Info prodotto 2406.1

25.11.2024

Anta scuretto linea retta Planet 45

PL 2873

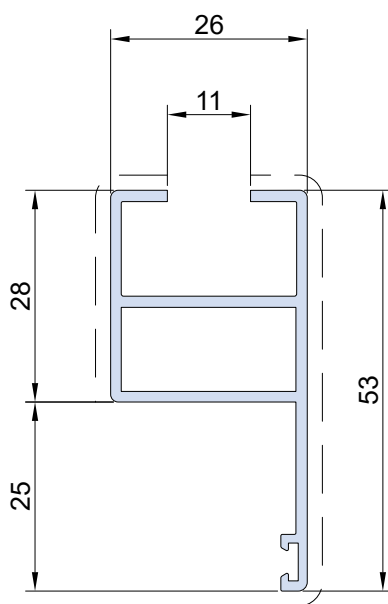
Vi informiamo che è disponibile la nuova anta per scuretto linea retta PL 2873.
Si tratta della soluzione a linea retta in alternativa a quella stondata AS 48111 già esistente.
L'unica differenza è l'apertura che varia dai 10mm della versione stondata agli 11mm attuali.
Di seguito trovate:
-Sagoma del profilo con codice, peso;
-Nodo esplicativo;

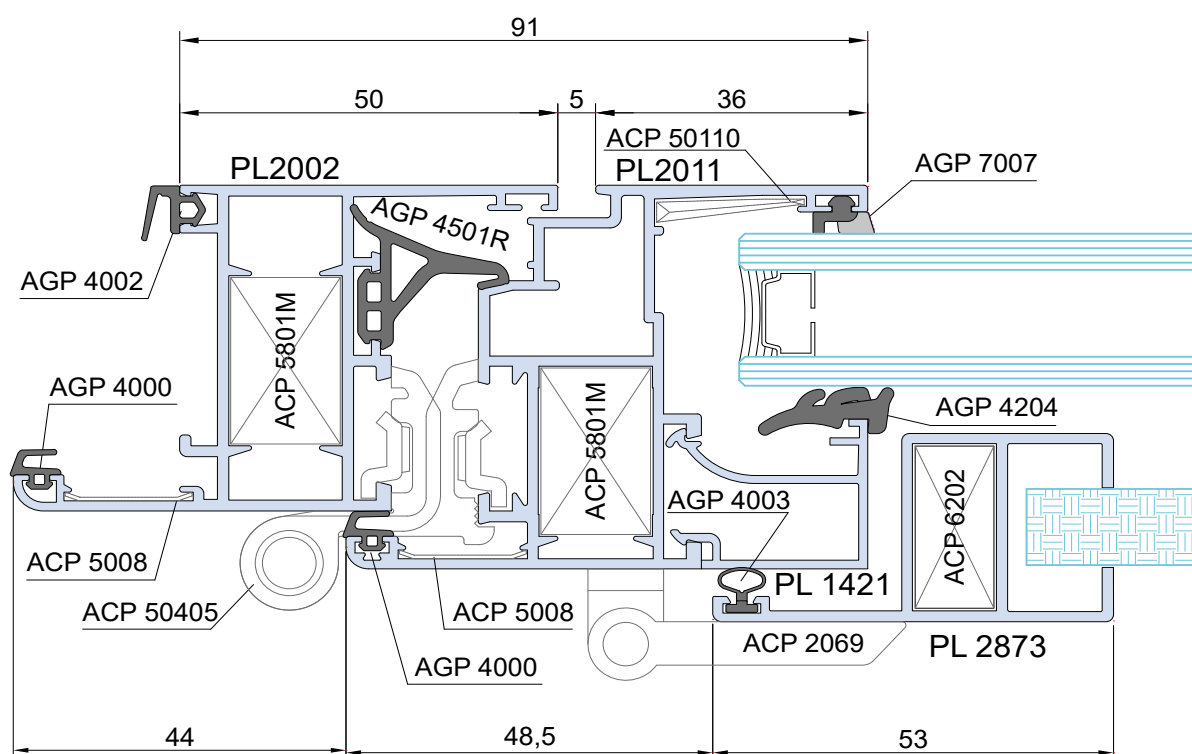
Lavorazione per squadretta ACP 6202
realizzabile con punzonatrice ZPX 14385
